Ref: I_LED_Paseo de la Sierra 51_PL 26-2024

Departamento: Planeamiento y Gestión Urbanística
Servicio: Servicio de Planificación y Ord. Urbanística
Expediente: PL 26/2024 Estudio de Detalle
Interesado: HENK BUITENHUIS
Representante: Ignacio Merino Rivero
Situación: Paseo de la Sierra 51 y calle Olmos, 78 (Cerrado de Calderón)
Ref. Catastral: 686621UF7666N0001DU
Junta Mpal. Distrito: Nº2 Málaga Este
Asunto: Informe Técnico

INFORME

Cartografía catastral

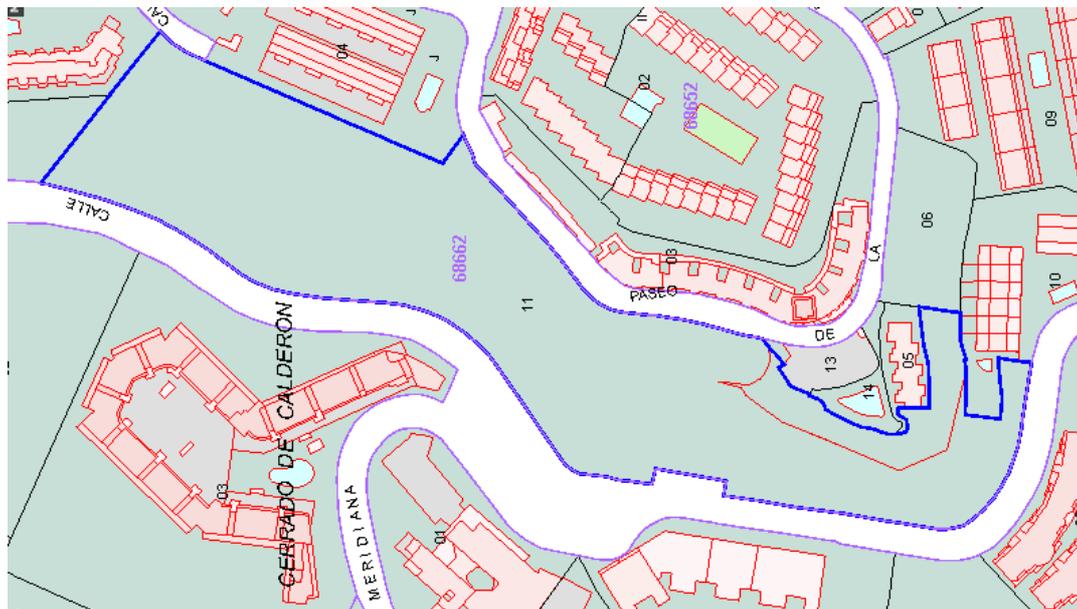
La parcela objeto del ED es la de referencia Catastral 6866211UF7666N0001DU, situada en la calle *Paseo de la Sierra*, 51, siendo la superficie catastrada 18.594 m²s, de los cuales 17.468,63 m²s está calificada como Zona Verde de uso privativo y 854,42 m²s, está calificado como Residencial

El ámbito del ED no coincide con la superficie catastral porque se ha decidido remitir el ámbito a una parte de la misma para poder definir con exactitud las determinaciones del ED.

El ámbito del ED tiene una superficie de 1.183,42 m²s, que es la suma de la Zona Residencial Unifamiliar Adosado (UAD-C2) con 853,82 m²s de superficie y de la Zona Verde de intercambio con 329,60m²s de superficie.

5. AFECCIONES SECTORIALES

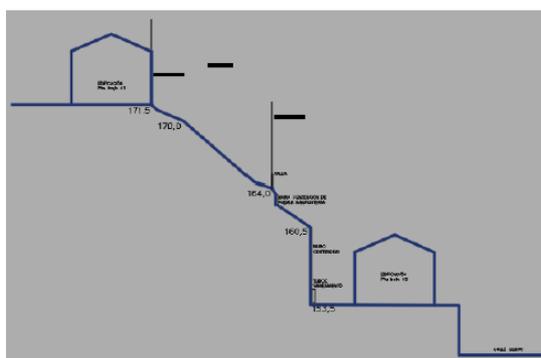
Tras la aprobación inicial se deberá solicitar informe al órgano competente en materia de servidumbres aeronáuticas.

Perfil topográfico zona edificable según zonificación del PAM-LE.3 "PERI Cerrado de Calderón"

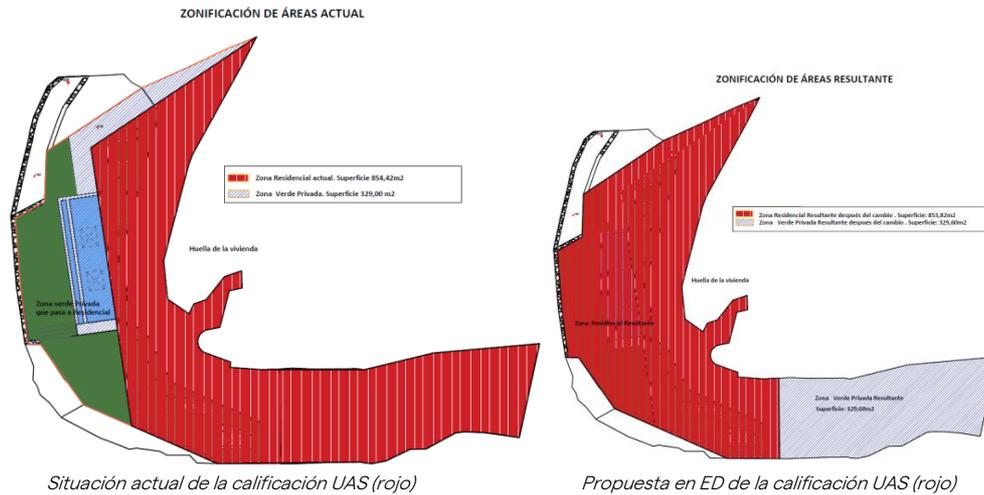
La zona edificable que resulta de la zonificación determinada por el del PAM-LE.3 "PERI Cerrado de Calderón" presenta una enorme complejidad constructiva debido a las construcciones existentes y al desnivel de la parcela, lo que conlleva que cualquier actuación que se realice, generará una gran inestabilidad de las edificaciones existentes.
